Ref: I.LED\_PERI-LO.4 Plaza San Fermín\_PL 2025-54 (cld)

Departamento: Planeamiento y Gestión Urbanística/Servicio planificación y ordenación urbanística  
Expediente: PL 2025/54. Estudio de Detalle  
Interesado: PROYECTOS CLYDE DOS IBERICA SL  
Situación: PERI-LO.4 "Plaza San Fermín"  
Ref. Catastral: 1334102UF7613S0001XD  
Junta M. Distrito: 7. Carretera de Cádiz  
Asunto: Informe Técnico para Aprobación Inicial

Imagen 1. Plano de calificación PGOU vigente

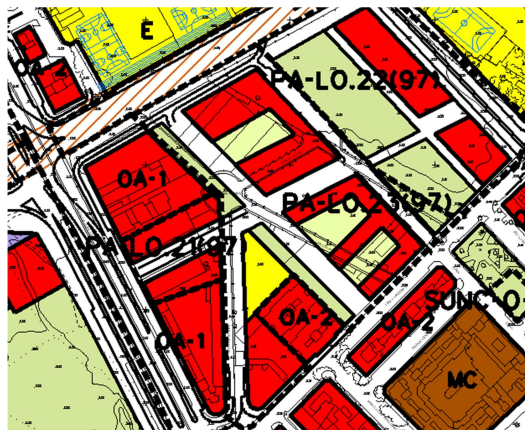
El informe de 22/04/2026 emitido por la Sección de Información Geográfica, Cartografía y Topografía de este Departamento considera la documentación gráfica es correcta aunque detecta sin embargo que

existe un desfase de ajuste de 0.00 a 0.07 m en la delimitación de la parcela R2 respecto a la delimitación del ámbito en la margen norte. Esto provoca una diferencia de 2.82 m<sup>2</sup>, según se observa en el cuadro de parcelas resultantes, que no tiene consideración sustancial para la aprobación del ED.

Imagen 4 Ordenación propuesta en el ED

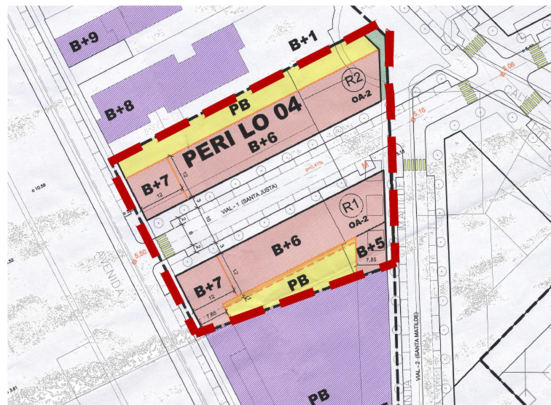
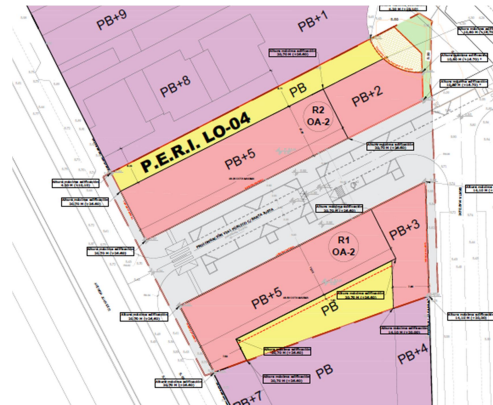
1. El volumen edificatorio previsto en el PERI (techo edificable máximo por parcela) se ajusta y redistribuye entre parcelas, considerándose esta operación una mejora respecto a la ordenación original, al permitir una distribución más equilibrada de las alturas edificatorias como consecuencia de la optimización del aprovechamiento en función a la superficie de suelo disponible.

2. El ED propone un área de movimiento y alturas de edificación más coherente con el contexto edificado y justifica dar cabida al techo máximo edificable previsto, consecuente con el objeto de este ED.

Imagen 5, 6. Ordenación volumétrica propuesta en el ED

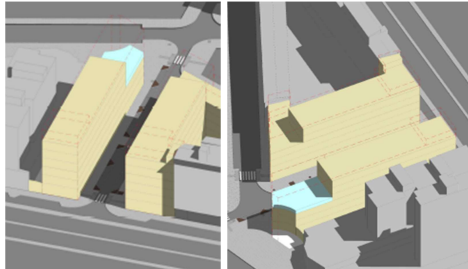
3. En relación con los usos, el ED, dentro del uso residencial, introduce el uso hotelero como alternativo. A este respecto, se significa que el ED no es el instrumento adecuado para justificar, establecer o modificar el régimen de usos, sino las ordenanzas propuestas en el PERI. Ciertamente es que el PERI no distingue entre las categorías actuales de uso compatible o alternativo, por lo que, a día de hoy resulta incompleta en este aspecto. En consecuencia, y conforme al artículo 15.2.4 del régimen transitorio del PGOU-2011, se aplicará el mismo con carácter subsidiario y complementario para determinar el régimen

Imagen 9 Ordenación del viario e instalaciones previstas en el PERI

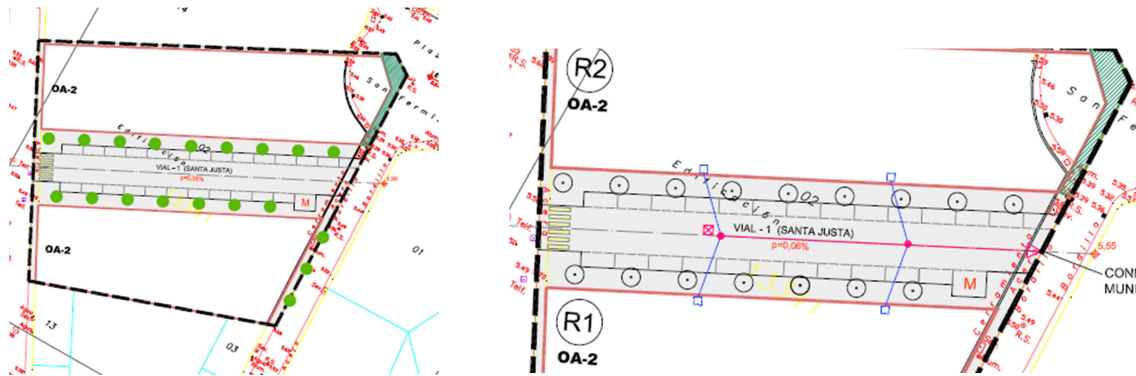
4. El ED propone una sección y ordenación funcional del viario-calle distinta al PERI. Se justifica esta en los cambios realizados en el proyecto de urbanización de los sectores colindantes y se considera necesidad de adaptación por dicho cambio que aprovecha para mejorar las condiciones de accesibilidad peatonal, justificadas en las determinaciones del art. 80 RGLISTA. Se sustenta dicha mejora en la ampliación de la superficie peatonal por la reducción a un carril de tráfico rodado. Este criterio es compartido por este servicio de Planificación ya que, como se expresa en el apartado 2.7 de la memoria del ED:

- Si se dispusiesen aparcamientos en batería, apenas se ganan 4 plazas de aparcamiento público, mientras que se devaluaría (cualitativa y cuantitativamente) el espacio a destinar al uso peatonal y la incorporación de espacios estanciales complementarios al uso propuesto, y la incorporación de paisajismo.

- La implantación de aparcamientos en batería supondría un incremento muy limitado (en torno a 4 plazas), a costa de una pérdida significativa —tanto cuantitativa como cualitativa— del espacio destinado al uso peatonal, así como de la reducción de áreas estanciales y de la integración de elementos de paisajismo asociados al uso hotelero, arbolado de sombra y jardinería sin interrumpir el itinerario peatonal, cumpliendo anchos mínimos previstos en el PGOU.
